Miljö- och stadsbyggnadskontoret  
Jamal Esfahani

Miljö- och stadsbyggnadsnämnden

## **POSTILJONEN 10 (GOLFBANEVÄGEN 1) Ansökan om bygglov för nybyggnad av flerbostadshus samt rivning av skyddsrum**

#### *Bruttoarea (BTA) plan 10*

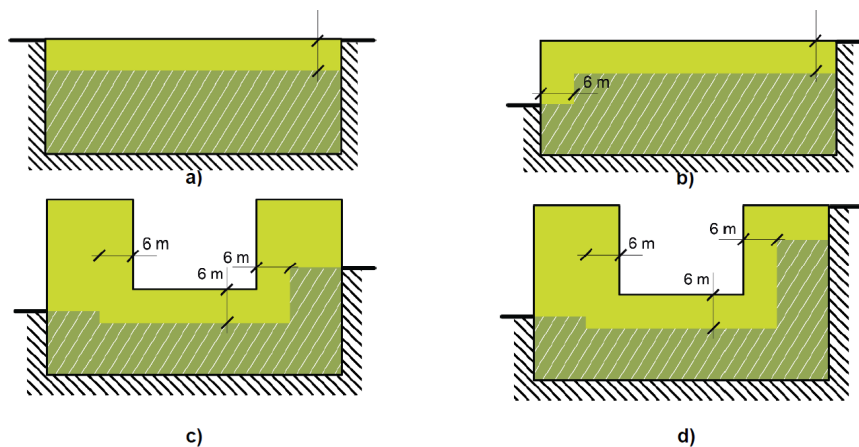
Vad gäller parkeringsplatser på plan 10 hänvisar sökanden till tidigare inskickade handlingar och anför att de utgår ifrån svensk standard vid beräkning av BTA och hävdar att garaget på plan 10 utgörs av 486 kvm BTA under mark.

Kommentar: Terminologin i svensk standard används som vägledande vid bedömning av definitioner och mätningssätt. Terminologin lämnar i vissa sammanhang utrymme för bedömningar/tolkningar. Enligt svensk standard omfattar en area ovan mark utrymme vars golv ligger helt över anslutande marknivå. Det innebär dock inte att om golvet ligger i samma nivå som anslutande marknivå betraktas arean som under mark. Enlig SIS omfattar area under mark utrymme vars golv ligger helt eller delvis under

Miljö- och stadsbyggnadskontoret anser att hela plan 10 ska betraktas som bruttoarea ovan mark. Bedömningen görs utifrån det visuella intrycket av fasaden mot gatan och att golvet endast ligger ca 0,5 meter under del av anslutande marknivå mot gatan och ca 0,3 m under marknivån mot söder. Dessutom är marknivåerna på fasader mot öster felritade då garagegolvet mot parken och torget ligger betydligt högre än angränsade mark. Se vidare under rubrik ”garage under mark”.

Figur 28 — Boarea för våning delvis under mark

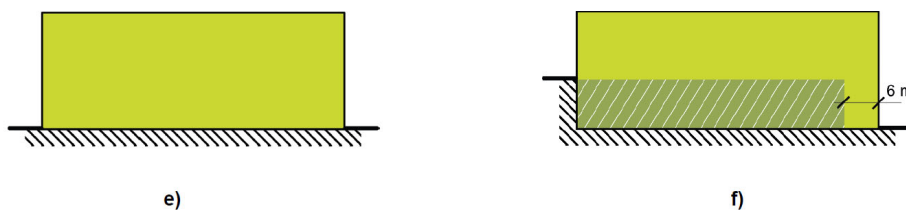
anslutande marknivå. SIS hänvisar till fig 28, där ytan 6 meter från fasaden ska inräknas som yta ovan mark vid golv i samma nivå som anslutande marknivå.

Figur 28 visar exempel på ett antal scenarier där fasaden ligger mot mark (skafferat område). Den ljusgröna området, 6 meter från fasaden, beräknas som bruttoarea ovan mark. Det är dock otydlig hur lågt golvet ska ligga i förhållande till marken utanför för att den mörkgröna arean ska betraktas som bruttoarea under mark, det vill säga det är en bedömningsfråga från fall till fall.

*Kopia av inlämnad nybyggnadskarta*

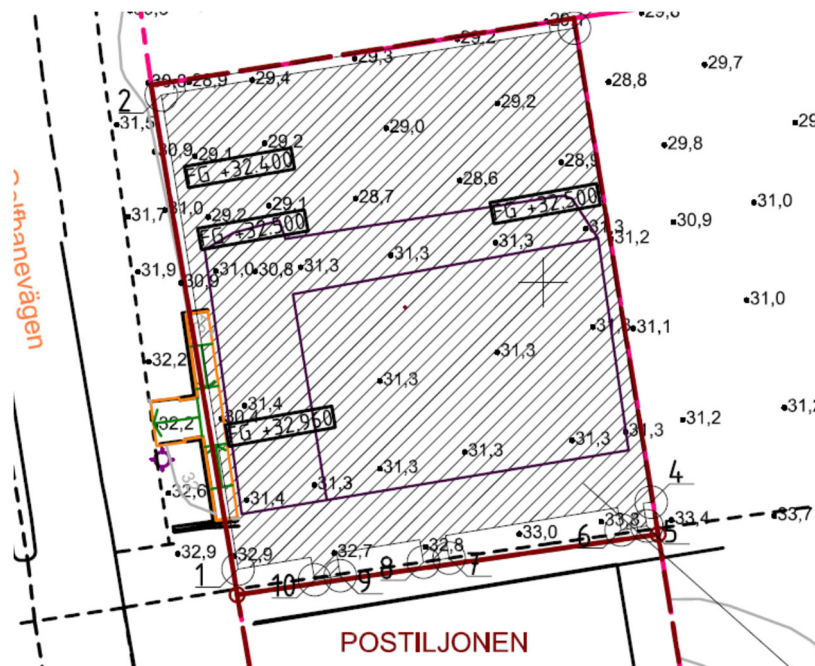
Garagegolvet föreslås ligga på + 32,5m. Av nybyggnadskartan framgår att höjden på trottoaren invid infarten ligger på + 32,2m, dvs golvet ligger 0,3 meter över befintlig gatunivå. Enligt förslaget höjs gatunivån till +32,96m vilket gör att garagegolvet ligger 0,49 m under blivande gatunivån.

Marknivån öster om byggnaden intill parken ligger på + 31,2 enligt nybyggnadskartan, vilket innebär att garagegolvet (+32,5) ligger ca 1,3 m över marken. Marknivån intill byggnaden mot norr ligger på +29,4 m vilket är ca 3 m lägre än garagegolvet. Höjden vid södra sidan varierar mellan +32,7m till +33,8m vilket innebär att garagegolvet ligger ca 0,2-0,5 meter under befintlig marknivå, förutom vid sydöstra hörnet där golvet ligger ca 1-1,3 m under marknivån. (Se höjderna på nybyggnadskartan.)

***Skiss från tekniska kontoret i samband med planering av park och torg där höjderna skiljer sig avsevärt från förslaget***

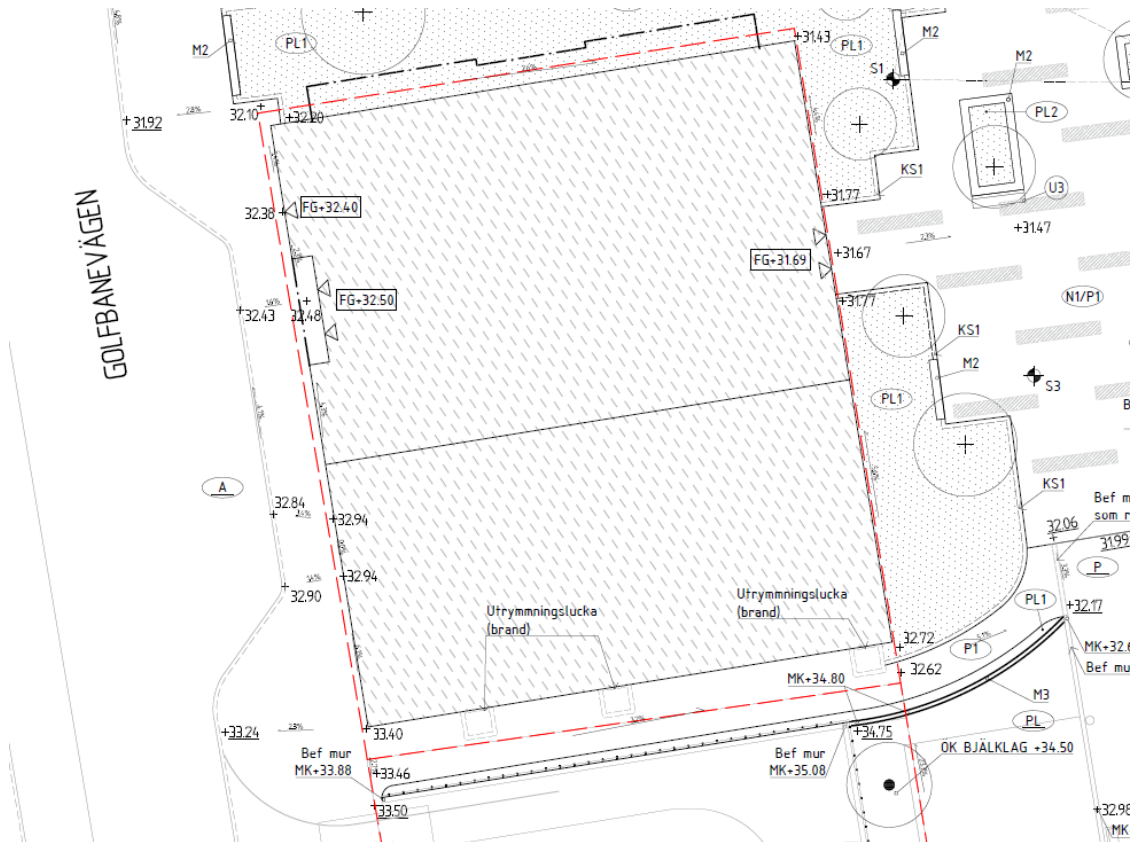
På fasadritningen mot öster (parken) anges marknivåerna intill garaget vara +33m till +34,7m, dvs en avsevärd omotiverad höjning av marknivån. Marknivån intill hörnet höjs till +34,6m medan tekniska kontoret liksom miljö- och stadsbyggnadskontoret anser att höjden intill byggnaden mot söder ska sänkas för en bättre tillgänglig gångväg i den föreslagna öppningen.

Marknivåerna på fasaden mot öster är felritade. Vid miljö- och stadsbyggnadskontorets samtal med tekniska kontoret framkom att tekniska kontoret, i enlighet med inlämnad skiss, inte har för avsikt att höja marken i parken intill garagebyggnaden till den nivå som förslaget redovisar. Höjden längs garaget på parken ligger på +32,7m ned till +31,7m medan förslaget visar en höjd på +34,7m till +33m. Tekniska kontoret anser att även marken mot söder ska sänkas för en anpassning till parken.
